PROTOKÓŁ KONTROLI

problemowej przeprowadzonej w Urzędzie Miasta Gliwice z/s przy ul. Zwycięstwa 21 44-100 Gliwice REGON 000515767 NIP 631 23 96 695 Prezydentem Miasta Gliwice w którym od 2 września 1993r. jest Pan Zygmunt Frankiewicz (akta kontroli str. 26).

Temat kontroli i okres objęty kontrolą:

Zgodność działań organu zarządzającego ruchem na drogach z obowiązującymi przepisami w sprawach dotyczących warunków umieszczania znaków i sygnałów drogowych oraz urządzeń bezpieczeństwa ruchu drogowego. Kontrolą były objęte rozwiązania organizacji ruchu na drogach w granicach administracyjnych Miasta Gliwice w okresie do dnia rozpoczęcia kontroli, tj. do 22 września br.

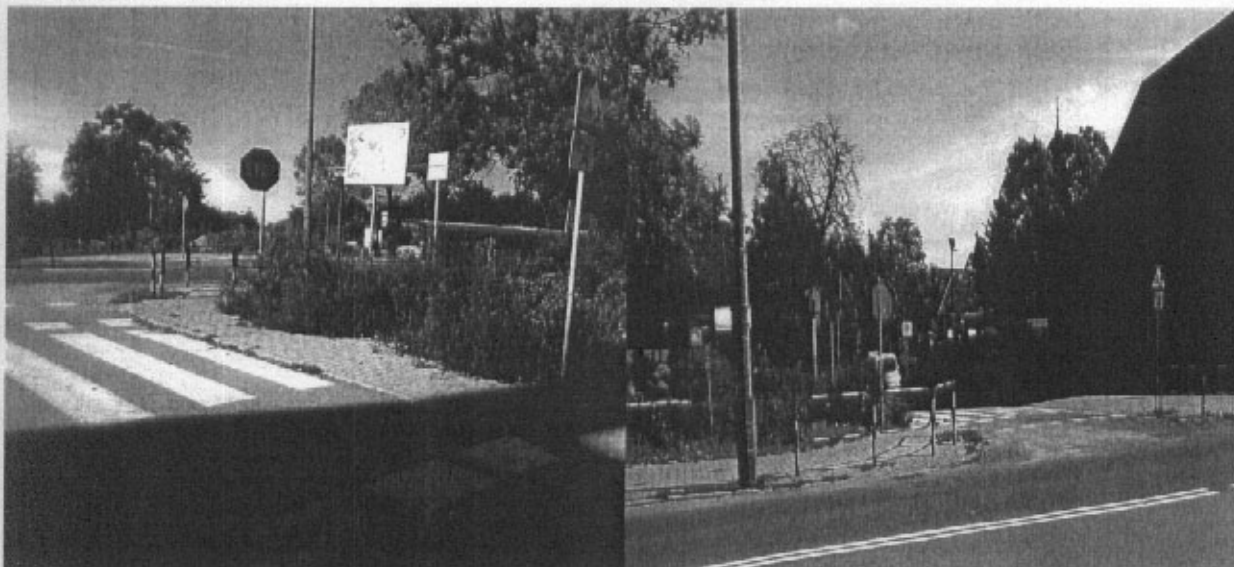
Podczas kontroli w terenie, nie stwierdzono elementów organizacji ruchu, które w sposób istotny obniżałyby poziom bezpieczeństwa ruchu. Stwierdzono:

- brak linii P – 14 przed przejściem dla pieszych,
- brak linii P – 13 w uzupełnieniu znaku A – 7.

Warunki techniczne dla wyznaczania miejsc warunkowego zatrzymania pojazdów, zostały określone w zał. Nr 2 do Rozporządzenia Ministra Infrastruktury z dnia 3 lipca 2003 r. w sprawie szczegółowych warunków technicznych dla znaków i sygnałów drogowych oraz urządzeń bezpieczeństwa ruchu drogowego i warunków ich umieszczania na drogach (Dz. U. 2003 nr 220 poz. 2181 z późn. zm.). Zgodnie z p.4.2.4. Linia warunkowego zatrzymania złożona z trójkątów „Znak P – 13 linia warunkowego zatrzymania złożona z trójkątów stosuje się, jeżeli zachodzi

potrzeba wyznaczenia miejsca zatrzymania pojazdów na wlocie drogi podporządkowanej, na której zastosowano znak pionowy A – 7 ustęp pierwszeństwa”.
